d o h o d u o vzájemných právech a nárocích

1. Stavebník hodlá namísto Oddělení následné a rehabilitační péče v ulici Italských legií č.p. 684, tj. budovy, jež je součástí parc. č. 717/1 v k.ú. Jindřichův Hradec, vybudovat Pavilon sociální a paliativní péče, přičemž stavba nového pavilonu bude stát i na parc.č. 718/1 v k.ú. Jindřichův Hradec.
2. Se stavebním záměrem specifikovaným v odst. 1 tohoto článku seznámil stavebník vlastníka sousedního pozemku, tj. vlastníka parc.č. 722, v k.ú. Jindřichův Hradec, dopisem ze dne 8.8.2018.

Vedoucí projektu:	ING. ŠPULÁK MILAN Autorizovaný inženýr pro pozemní stavby Registr. v ČKAJ č. 0100074	Kreslil:	Ing. arch. K.Žáková	Kontrola:	Ing. Milan Špulák	
	Akce:	PAVILON SOCIÁLNÍ A PALIATIVNÍ PÉČE			Investor:	Nemocnice Jindřichův Hradec	
	Obsah:	OPLOCENÍ SOUSEDNÍCH POZEMKŮ-ŘEZY			Obec:	Jindřichův Hradec	
	Datum:	1.2.2019	Arch. č.:	17.030	Měřítko:	1:100	Formát:
						Stupeň PD:	pro stavební povolení
						č.výkresu:	D.1.1
						č.paré:	02

ZÁPIS Z JEDNÁNÍ

DETAIL NAVRHOVANÉHO OPLOCENÍ

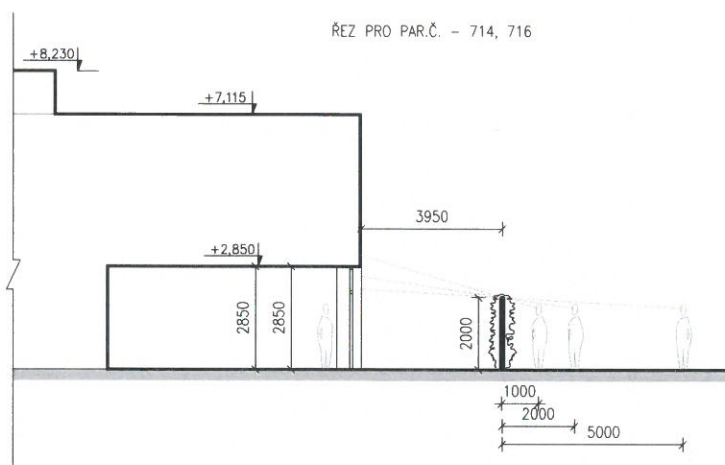
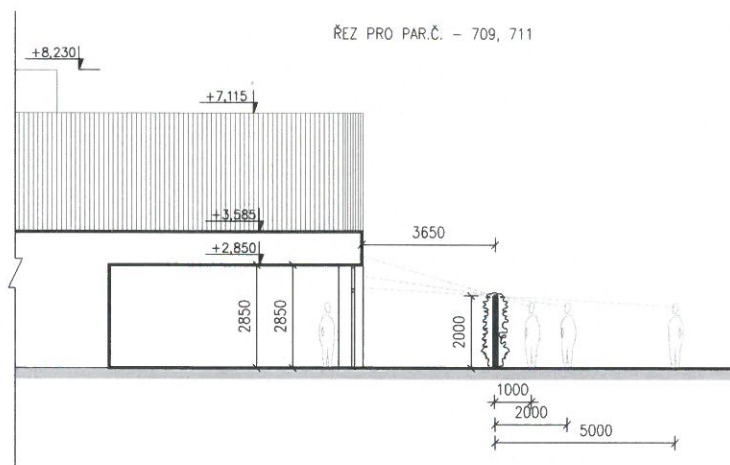
1. Přípomínky vlastníků ostatních sousedních pozemků byly projednány na jednání, které se uskutečnilo dne 10.10.2018 – bez účasti vlastníka pozemku parc.č. 722. Na základě připomínek ostatních vlastníků sousedních pozemků došlo k úpravě projektové dokumentace tak, že zahrada na střeše lůžkové části pavilonu nebude pochozí a tím bude zabráněno výhledu klientů a pacientů na sousední pozemky. Nově navržená lůžková část bude osazena francouzskými okny o celkové výšce 2,850 m. Na fasádě stávající budovy Oddělení následné a rehabilitační péče jsou viditelně vyznačeny dvě hodnoty – výška nižší, lůžkové části nového pavilonu (3,615 m) a vyšší (7,115 m). Na základě připomínek vlastníka pozemku parc.č. 722 se stavebník zavazuje zajistit výstavbu předsazené zdi do výšky min. 2,0 m podle situačního plánu, jež je jako příloha č. 1 součástí této dohody.

Tyč označující výšku nového projektu ukazuje, že navýšení oplocení o 1 m neřeší zachování soukromí. Vzhledem k tomu, že za plotem má být parkoviště, chceme místo oplocení zděnou zeď do výšky garáže nebo aspoň 1,8 m. Nemocnice zajistí nejen úpravu zdi garáže, ale i oplechování střechy. Vše musí být řádně předem smluvně ošetřeno (včetně nákrešů).

BETONOVÉ PLOTOVÉ DESKY
NASUNUTÉ V BETONOVÉM SLOUPKU
OBOUSTRANNÝ RELIEFOVÝ VZOR
DÉLKA 1 POLE = 2,05 M, VÝŠKA=2,0 M
